## Service meddelande

AVD.	<b>P</b>	<b>9</b>	GRUPP	93
BETR.	Antennmontering 240-serien 140-serien 164		NR	3
			DATUM	Mars 75

### Antennmontering 240-serien, 140-serien och 164

Antennmall

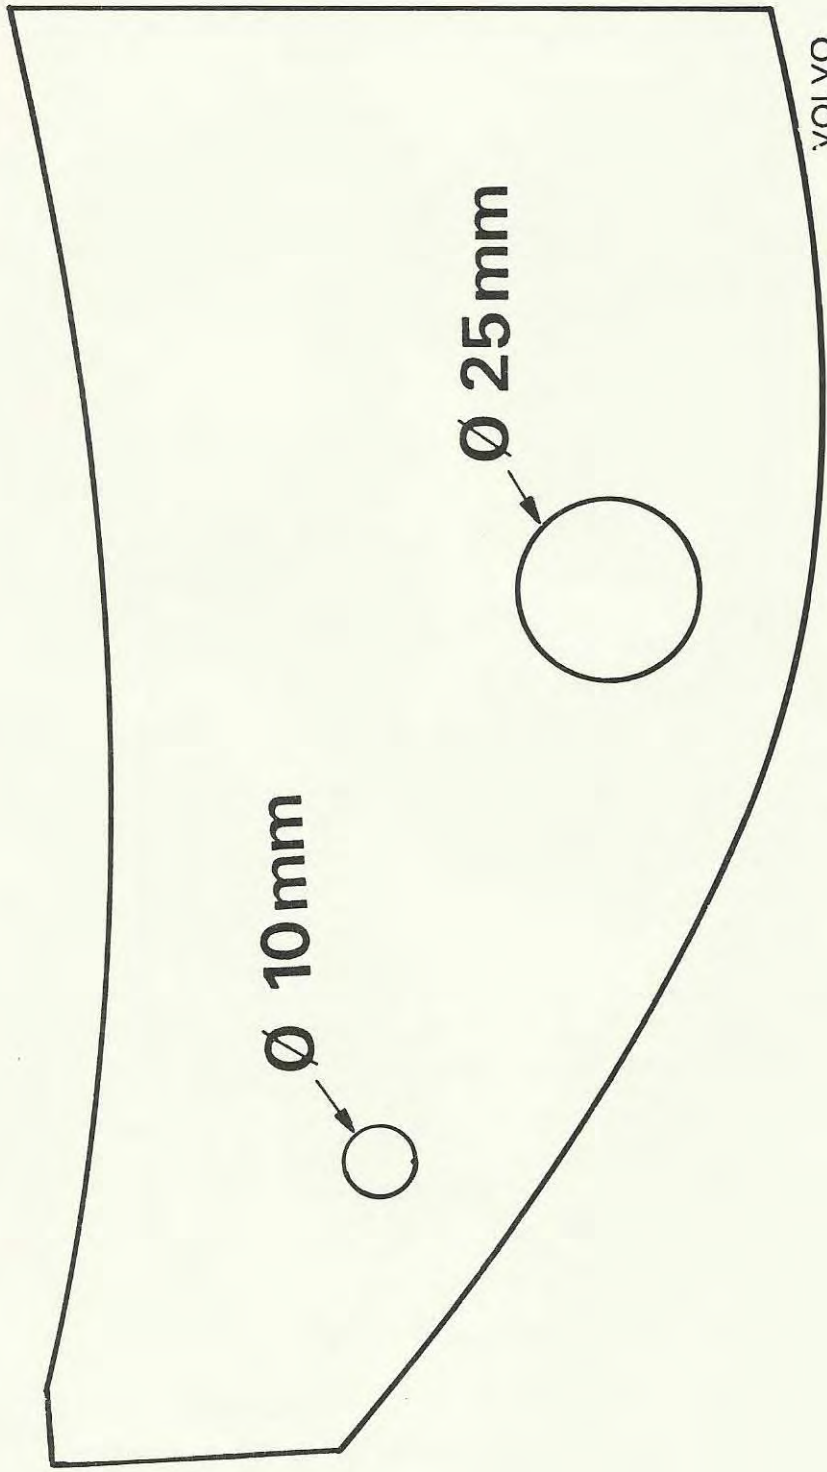
För att undvika borrning i dubbelplåt vid montering av torped- eller toppantenn har hålet för antennen flyttats 20 mm.

Den till detta meddelande bifogade bormmallen med den nya hålplaceringen bör alltså i fortsättningen användas.

Hål Ø 10 mm för stolpantenn

Hål Ø 25 mm för torped- och toppantenn
